КОМПАНИЯ ПАРААВИС

БЮЛЛЕТЕНЬ № 03/10

В процессе эксплуатации парашютных ранцев «Спирит» и «Спирит-Варио», произведённых «Компанией «Параавис», выявлена неточность рисунка «Руководства по эксплуатации», показывающего положение нижнего кольца системы «Транзит» перед закрытием предохранительного клапана отсека ПЗ. Для обеспечения надёжной работы системы «Транзит» кольца на верхнем клапане отсека ПЗ должны быть разложены в разные стороны.

«Спирит»

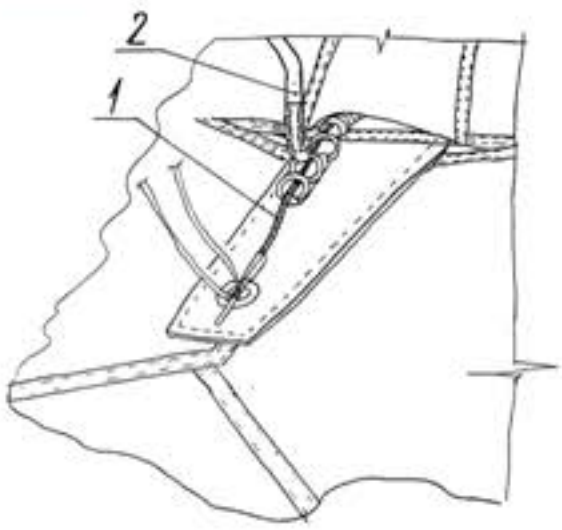
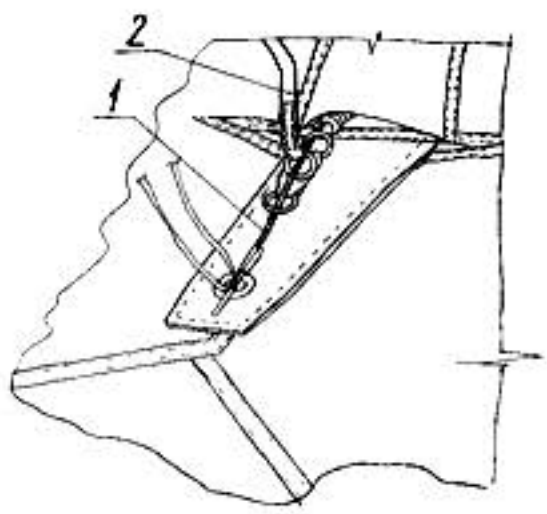
Имеется

Должно быть

«Спирит-Варио»

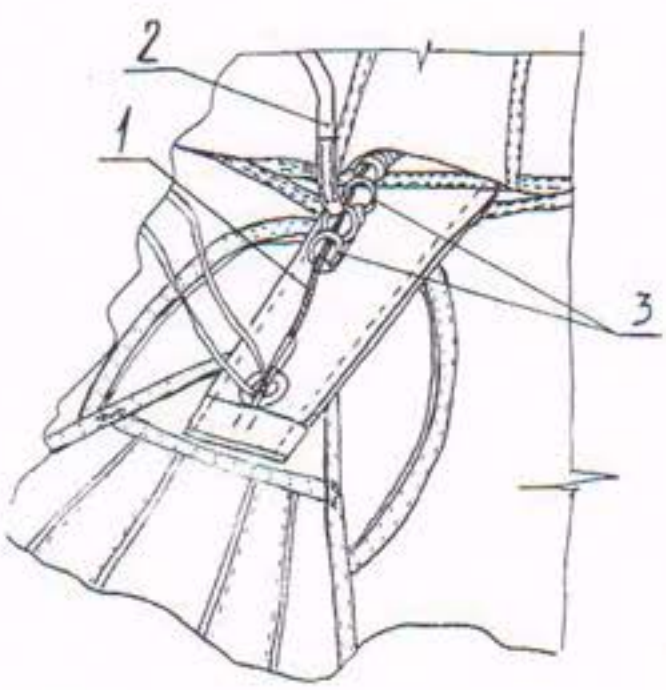
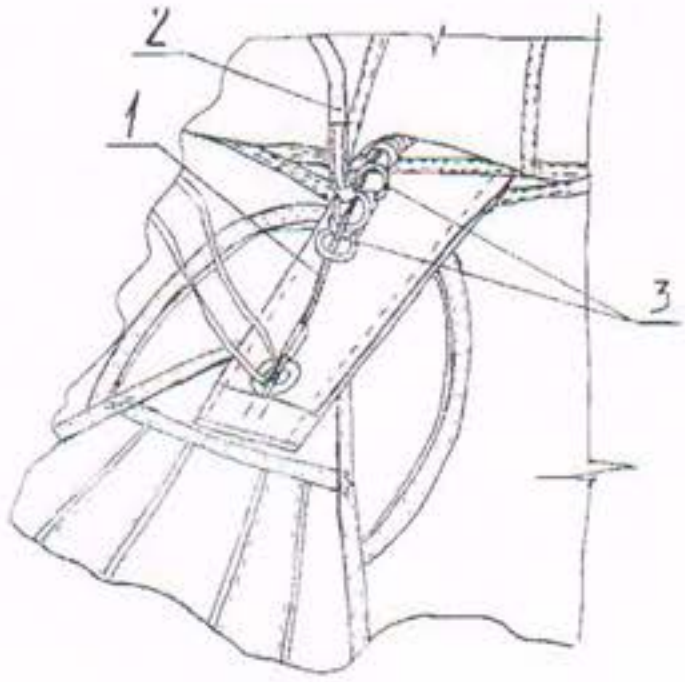
Имеется

Должно быть
